Socrateslaan

Herinrichting openbare ruimte (ontwerpnota)

29 juni 2022

6. Vragen en antwoorden van BlnG-toetsing VO

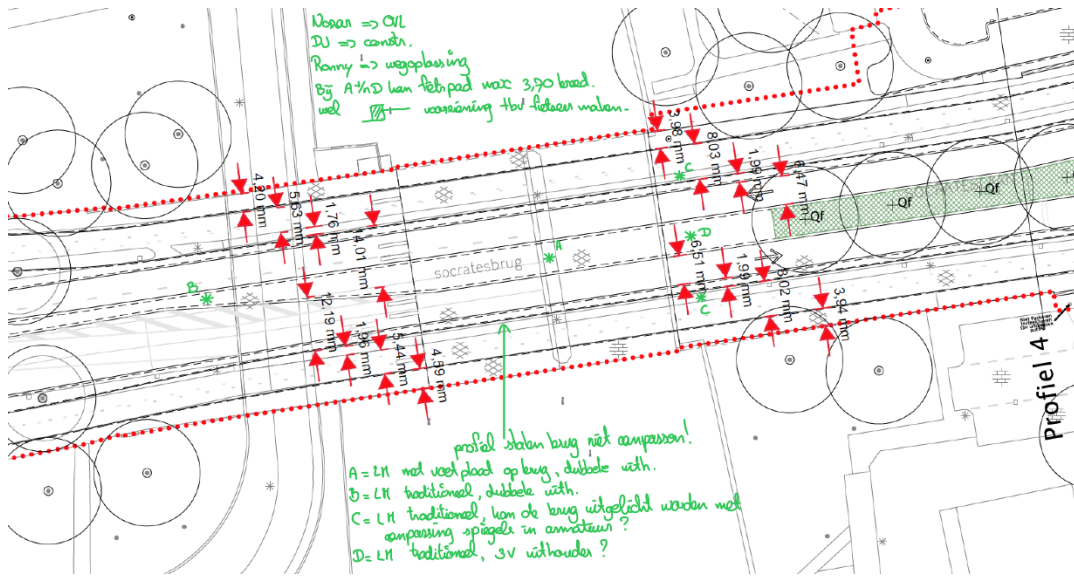
- *C => toepassen van een OVL-mast in de zijberm in de aanlanding van de brug met enkele uithouder (dus buiten het betonnen deel van de brug). Hier kan je dus op de reguliere wijze een OVL-mast plaatsen.*

- *D => toepassen van een OVL-mast in de middenberm in de aanlanding van de brug met dubbele uithouder (dus buiten het betonnen deel van de brug). Hier kan je dus op de reguliere wijze een OVL-mast plaatsen.*

1. *Heeft niet de voorkeur maar de vraag is of het mogelijk is om 1 OVL-mast in de middenberm te plaatsen met een dubbele uithouder en er nog steeds voldoende lichtopbrengst op de brug is.*
2. *Vraag of het mogelijk is (B) en (D) uit te voeren waarbij de bestaande OVL-masten in de zijbermen op de brug en aan de westzijde komen te vervallen en er nog steeds voldoende lichtopbrengst op de brug is.*
3. *Vraag of het mogelijk is om (C) uit te voeren waarbij de OVL-mast op de brug worden verplaatst naar de oostzijde van de brug en er nog steeds voldoende lichtopbrengst op de brug is.*

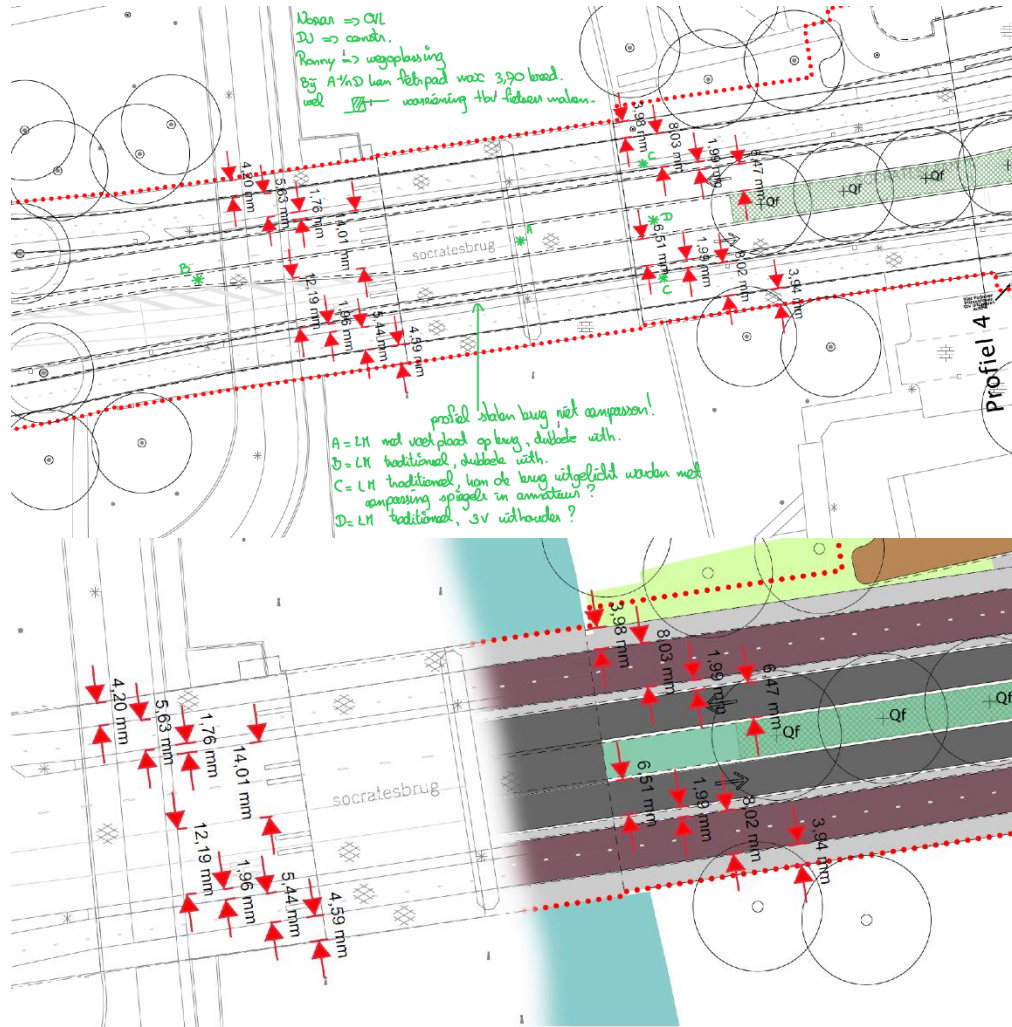
Q54 Dit antwoord is onvoldoende i.v.m. mogelijke benodigde aanpassing van de overgangsprofielen en gaat er verder nog iets veranderen aan de kleur van de slijtlagen? Aanleveren van een profiel bestaand versus nieuw.

A54 *Socratesbrug -> Er is buiten met Peter van B. gekeken naar de bestaande situatie i.r.t. de gewenste situatie. Aanpassen van de stalen brugconstructie/ - profiel om het fietspad iets breder te maken is een kostbare oplossing die niet in verhouding staat tot de investering die hiervoor gedaan dient te worden. Daarnaast is de aanpassing van een intensief technisch proces mede omdat het hier om een Basculebrug gaat wat ook nog eens zeer tijdrovend is tijdens de uitvoering. De meest haalbare oplossing is om het VO-ontwerp door te voeren met de aanpassing dat aan beide zijden van de Socratesbrug het fietspad van de nieuwe breedte terugloopt naar de bestaande breedte. Van bovenaf gezien versmallen de fietspaden dus t.p.v. de aanlanding van de brug.*

Zuiderbrug -> Samen met Peter van B. is de locatie bekeken en in overleg bepaald dat voor de herinrichting op het brugdek en het bij de landhoofden het uitgangspunt geldt dat we de beweegbare constructieve delen niet gaan aanpassen. Aanpassing van deze delen zijn een te kostbare investering die niet opweegt tegen het uiteindelijke resultaat van de MV-inrichting. Het gaat hier immers om een zeer beperkte optimalisatie van het huidige ruimtebeslag van het MV (fietspadbreedte) aan de zuidzijde van de brug.

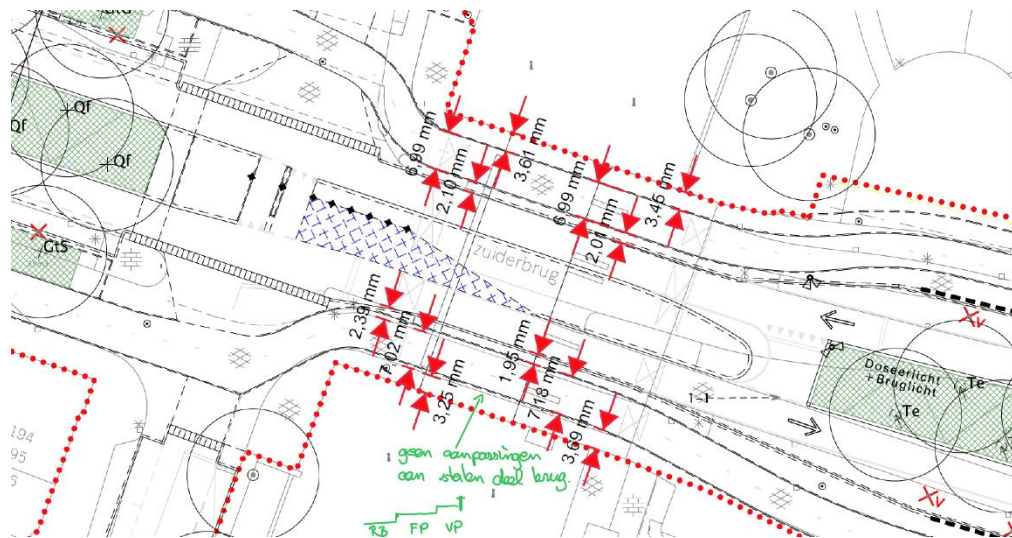
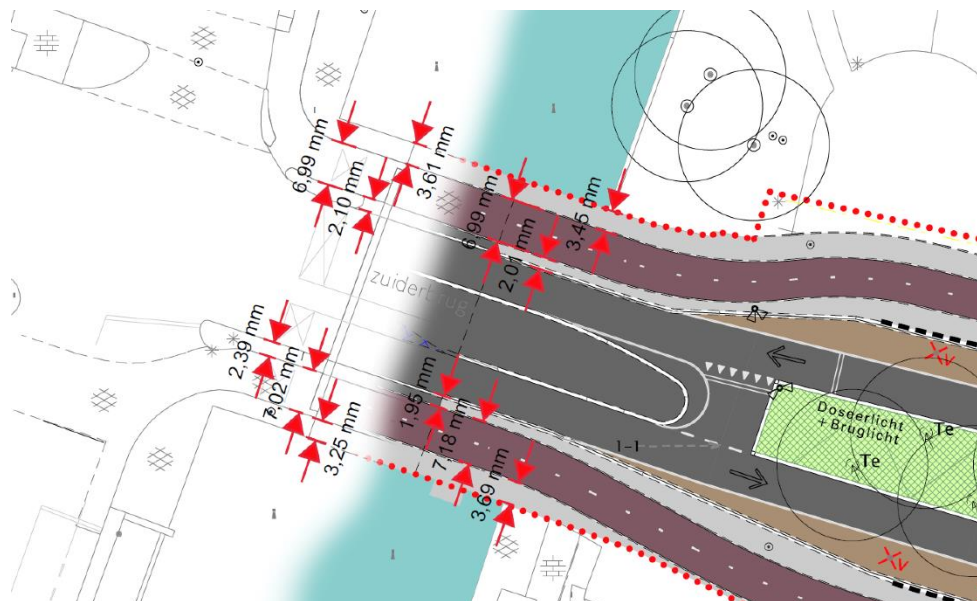
Voor de maten op de tekening geldt dat deze door 2 gedeeld moeten worden voor de werkelijke maat

Voor de maten op de tekening geldt dat deze door 2 gedeeld moeten worden voor de werkelijke maat

- Is een aanpassing m.b.t de installatie van de beweegbare objecten en de bediening van de brug (stopstreep/landverkeersseinen/camera posities) voorzien dan wel onderzocht? Hierover communiceren met Frank van Kleef.
